II/102 hr. hl. m. Prahy - Štěchovice, rekonstrukce, I. etapa
Vyjádření autorského dozoru č. 69 - ZBV č. 10 a 11

Věc: Stanovisko TDS k návrhu ZBV č. 10 SO 251 Opěrné zdi - Praha - Měchenice - vlevo.

Krycí list ZBV

Název a evidenční číslo Stavby IV102 hr.HI města Prahy-Štěchovice, rekonstrukce, ETAPA I Název stavby na objektové úrovni (SO/PS) Opěrné zdi - Praha - Měchenice - vpravo	Číslo SO/PS / Číslo Změny SO/PS 252/1	Číslo ZBV 11.3
--	---	-------------------

PŮDORYS - DILATAČNÍ ÚSEK 12DD - TYP ZDI A, B 1:50

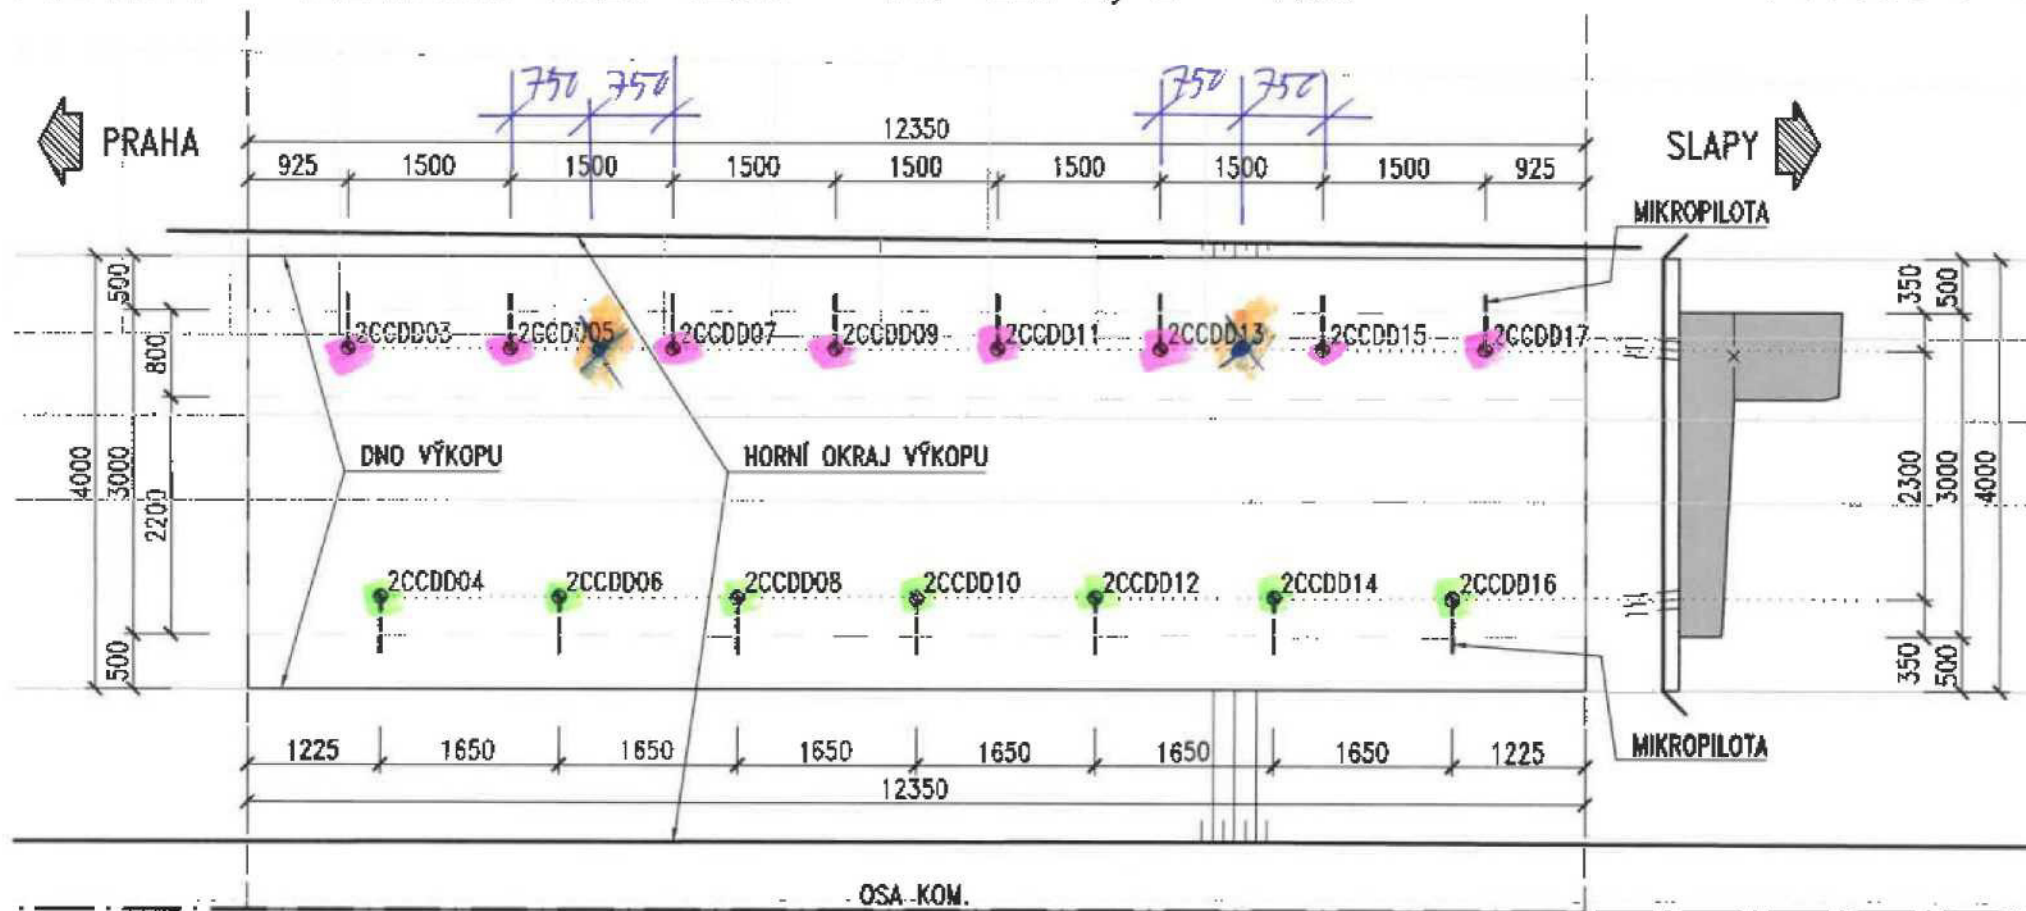
SO 251-12 - VĚ KONTROVNÁ' ČIŠT
 VĚK 05, 06

- KONTROVNÉ PILETY DL. 6,65 m
- KONTROVNÉ PILETY DL. 6,15 m
- DOPLNĚNÉ PILETY DL. 8,65 m

A) DIL. ÚSEK 05 + 06

• PŘEDNÍ ŽOJA:

— POŽADOVÁNO: $8 \cdot 263,4 = 2107,2 \text{ kN}$

— PROVEDENO: $8 \cdot 189 = 1512 \text{ kN}$

— CHYBÍ: $595,2 \text{ kN}$

— DOPLNIT: $2 \cdot 290 = 580 \sim 595,2$

→ DOPLNIT 2x PILETU VELKÝ KOTVENÉ 8,65 m

PŮDORYS - DILATAČNÍ ÚSEK 12DD - TYP ZDI A, B 1:50

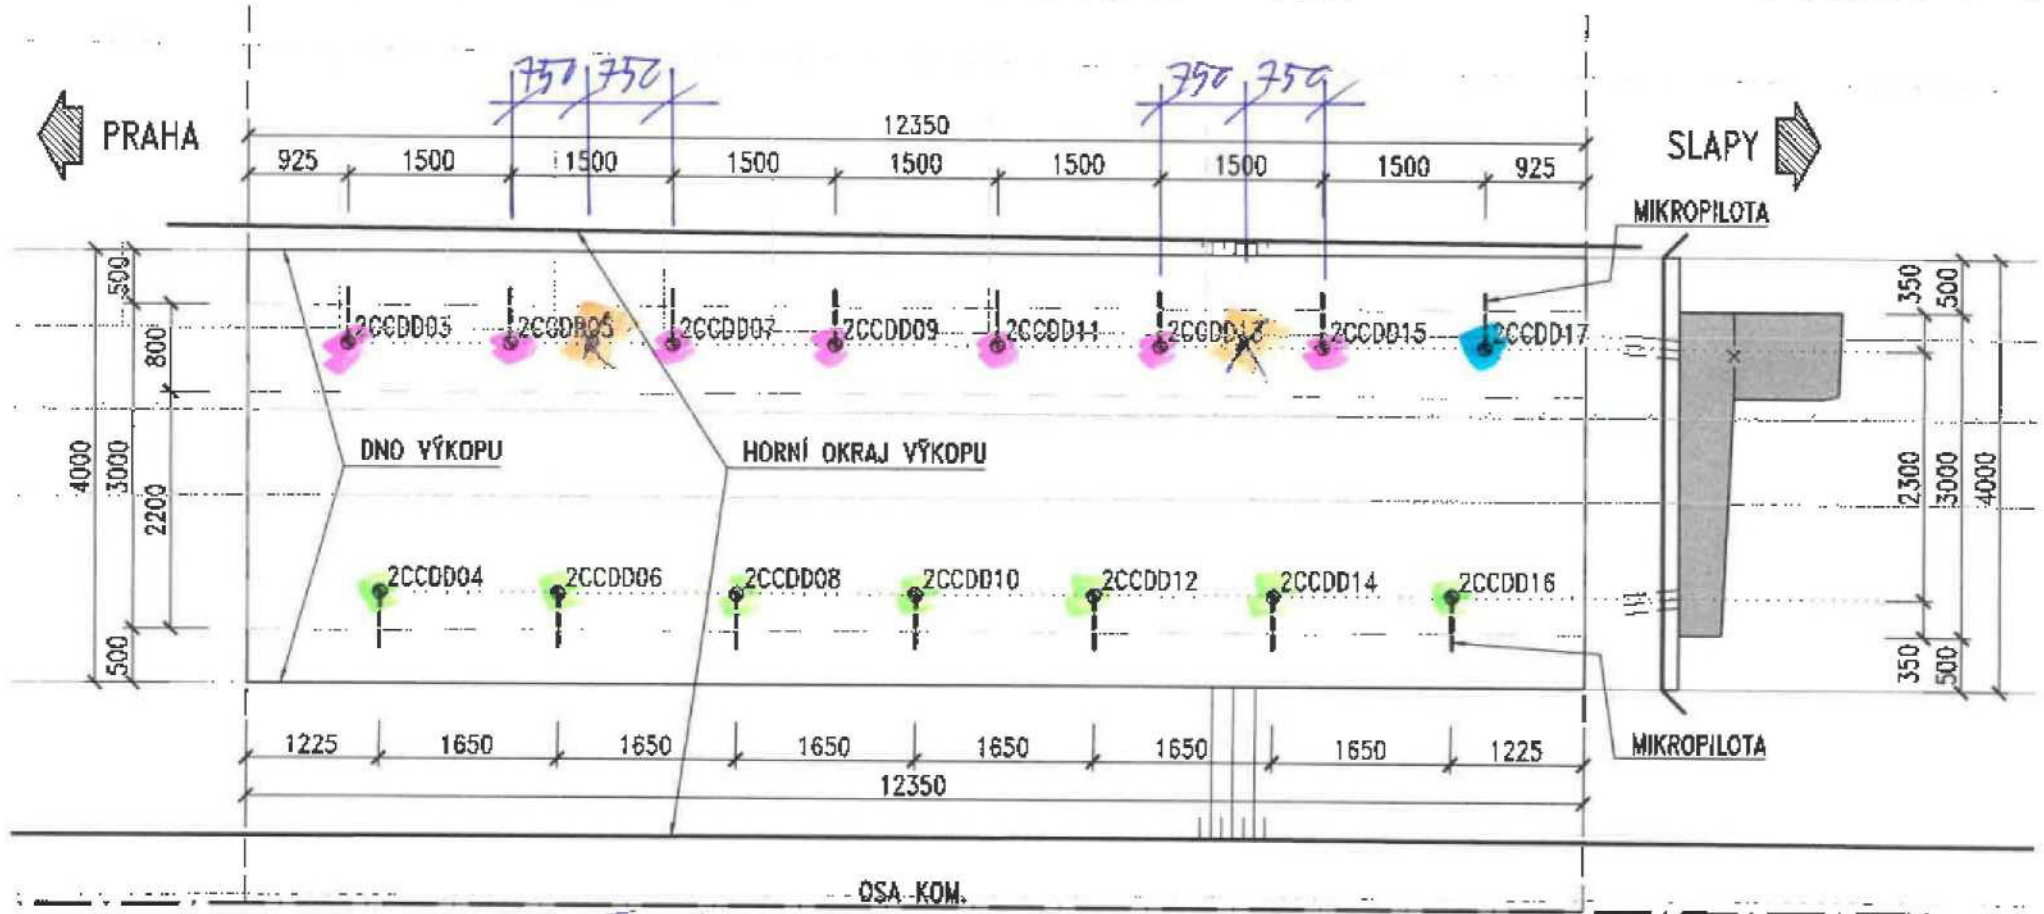
SO 251 - 12 - IIZ REALIZOVANÁ ČÁST
VÁZK O7

- REALIZOVANÉ PILETY DL. 8165 m
- REALIZOVANÉ PILETY DL. 6165 m
- REALIZOVANÉ PILETY DL. 6115 m
- DOPLNĚNÉ PILETY DL. 8165 m

ⓓ DIL. ÚŘEK 07

• PŘEDNÍ ŠTĚPA :

— POŽÁDOVÁNÍ : $8 \cdot 263,4 = 2107,2 \text{ kN}$

— PŘEVEDENO : $7 \cdot 189 = 1323 \text{ kN}$

— OCHRAT : 78412 kN

— DOPLNIT : $3 \cdot 290 = 870 \text{ kN}$

→ DOPLNIT 2x PILU DĚLKY
KORĚNE 8,65 m

PŮDORYS - DILATAČNÍ ŮSEK 12DD - TYP ZDI A, B 1:50

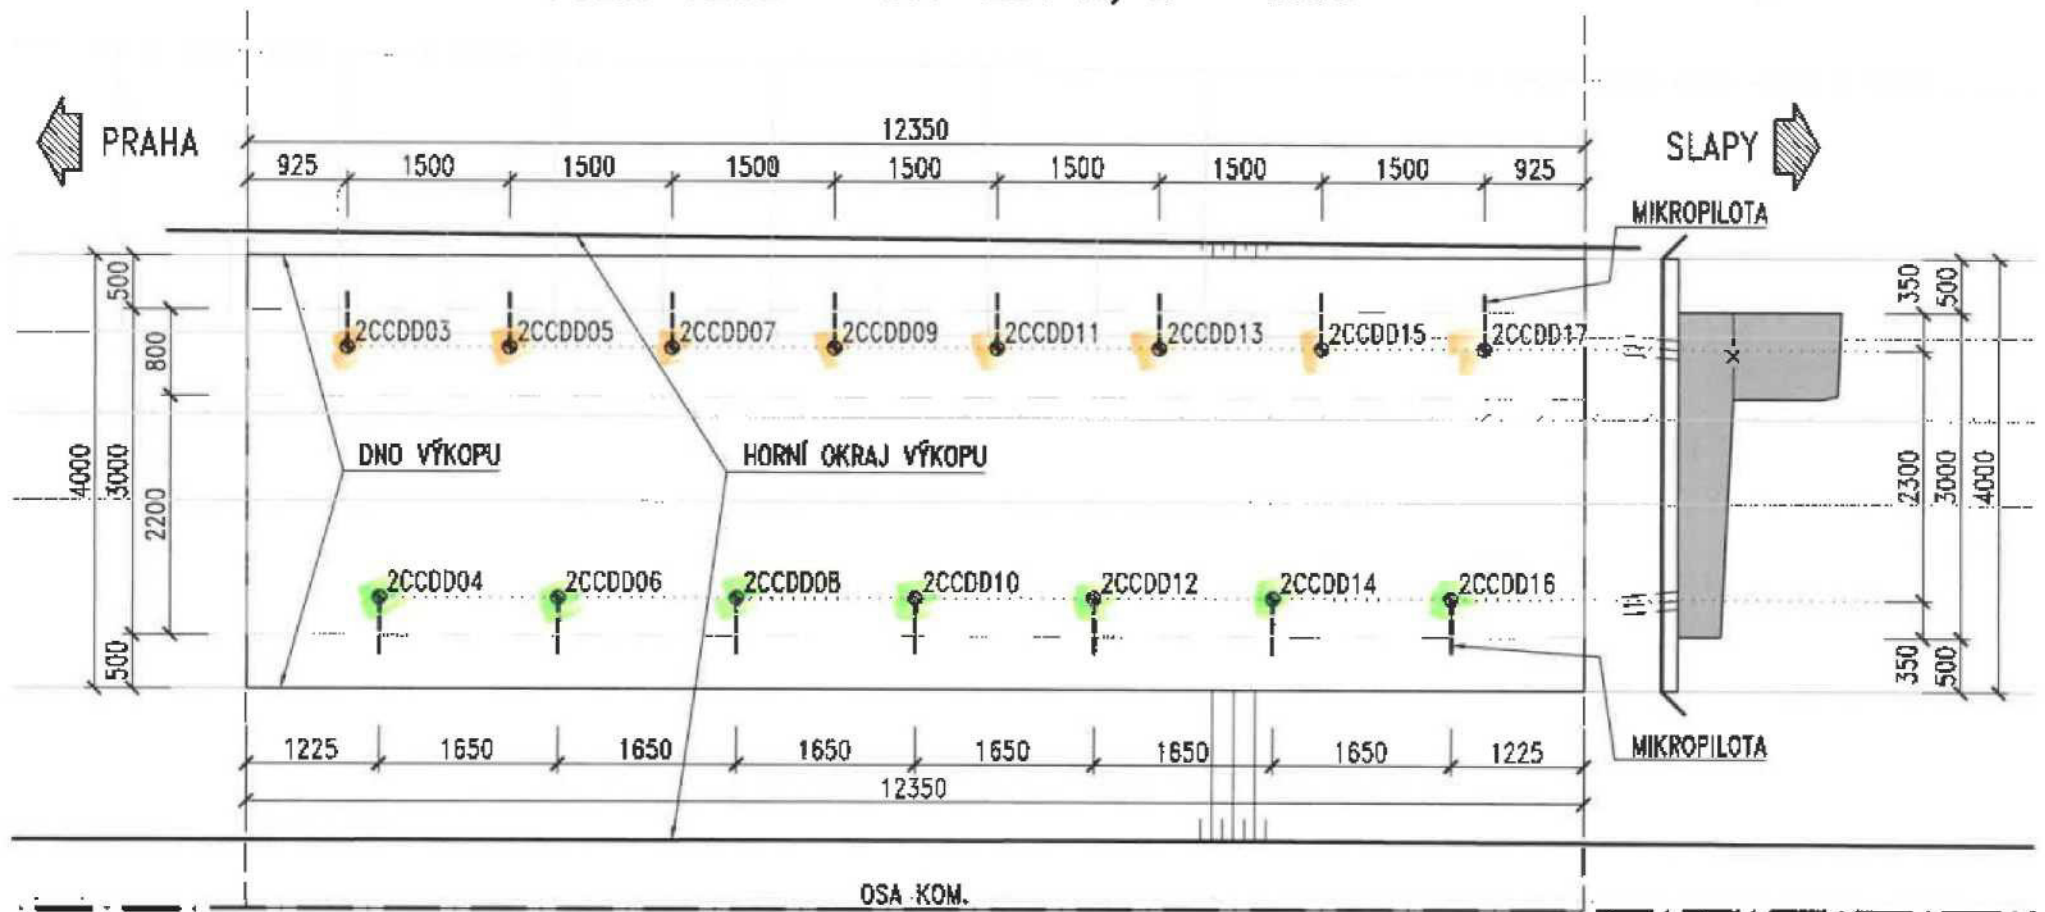
SO 257-12 - ZATIM NEREALIZOVANE

USEK 09 A D/L

NEBO
REALIZOVANE
DLE PŘEDPISŮ
DODY

- PILOTA DL. 8,65 m
- PILOTA DL. 6,15 m

ⓐ DIL. ÚŘEKY 08 A DÍL

• PŘEDNÍ ŠTĚPA :

— POŽÁDOVÁNÍ : $8 \cdot 263,4 = 2107,2 \text{ kN}$

— DOPLNIT : $8 \cdot 290 = 2320 \text{ kN}$

→ 8x PILU DĚLKY
KORĚNE 8,65 m

• ZADNÍ ŠTĚPA :

— POŽÁDOVÁNÍ : $7 \cdot 142,6 = 998,2 \text{ kN}$

— DOPLNIT : $7 \cdot 166 = 1162 \text{ kN}$

→ 7x PILU DĚLKY
KORĚNE 6,15 m

var. I.

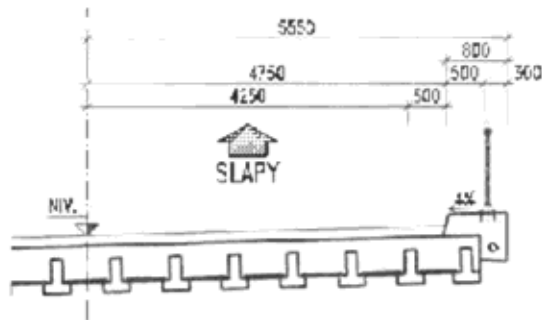
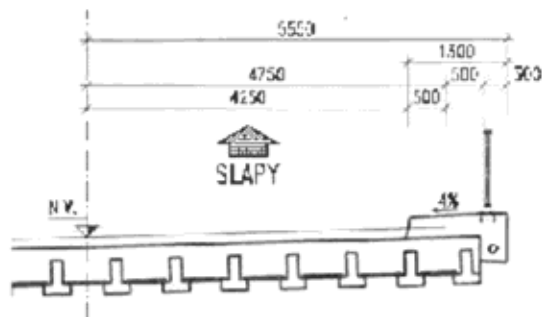
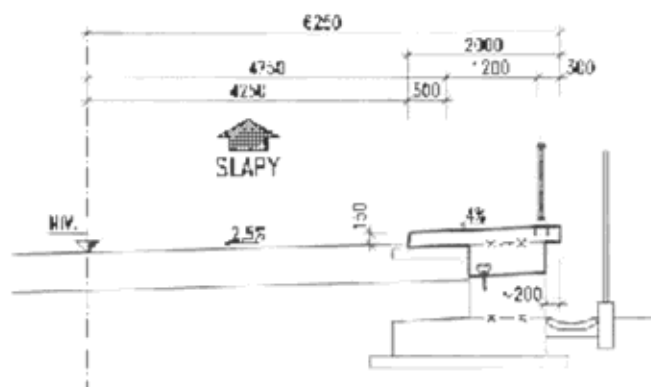
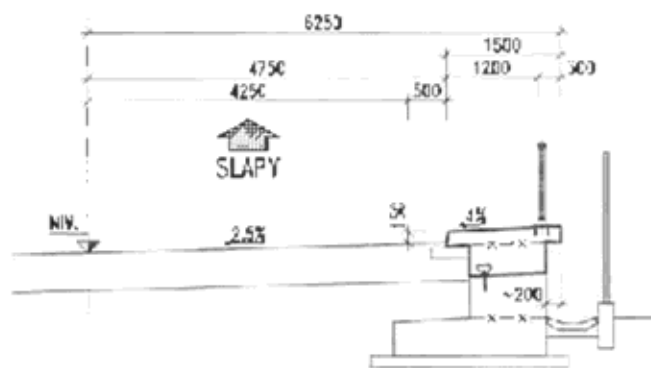
1. Výměna ocelového svodidla na mostě za zábradlí. Napojení zábradlí na mostě a před mostem na zdi by se provedlo půdorysným odskokem.
2. Na mostě zůstane ocelové svodidlo a před mostem se napojí na betonové svodidlo v minimální délce dle TP. Za mostem se svodidlo na mostě napojí na ocelové svodidlo u komunikace. To je přední líc svodidla na mostě a před mostem je ve stejné rovině.

PŘÍČNÝ ŘEZ NA MOSTĚ - ŘÍMSA DLE PDPS, MÍSTO SVODIDLA ZÁBRADLÍ

PŘÍČNÝ ŘEZ NA MOSTĚ - ŘÍMSA ROZŠÍŘENÁ

PŘÍČNÝ ŘEZ NA OP. ZDI - ŘÍMSA DLE PDPS

PŘÍČNÝ ŘEZ NA OP. ZDI - ŘÍMSA ZUŽENÁ

- 1) NA MOSTĚ OCELOVÉ ZÁBRADLÍ
NA OP. ZDI ZÁBRADLÍ
- 2) DODIŠNÁ POLOHA OBRUBY ŘÍMSY NA MOSTĚ A OP. ZDI
ALTERNATIVNĚ LŽE POLOHU OBRUBY ŘÍMSY SJEDNOTIT

PŘÍČNÝ ŘEZ NA OP. ZDI – NA ŘÍMSU DOPLNĚNO SVODIDLO DELTA

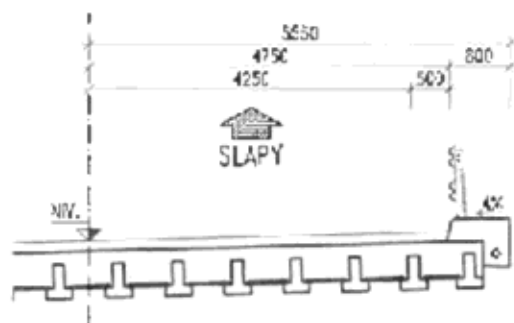
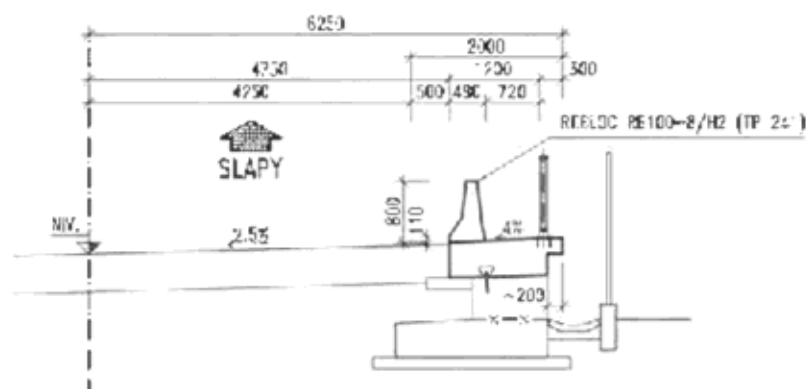
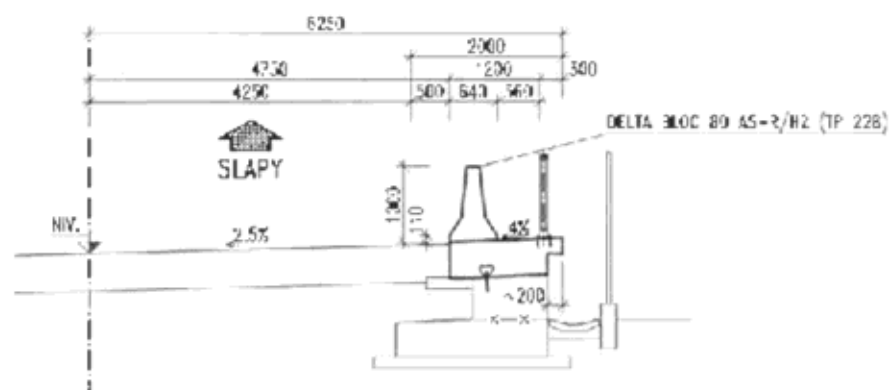
PŘÍČNÝ ŘEZ NA MOSTĚ – ŘEŠENÍ DLE PDPS

PŘÍČNÝ ŘEZ NA OP. ZDI – NA ŘÍMSU DOPLNĚNO SVODIDLO REBLOC

- 1) NA MOSTĚ OCELOVÉ SVODIDLO
NA OP. ZDI ZÁBRADLÍ DOPLNĚNÉ O BEOTNOVÉ SVODIDLO
- 2) SHODNÁ POLoha OBRYBY ŘÍMSY NA MOSTĚ A OP. ZDI

Pol. ČR, DI Mnichovice žádá variantu 2. To je na mostě zůstane ocelové svodidlo a před mostem se napojí na betonové svodidlo v min. délce dle TP.
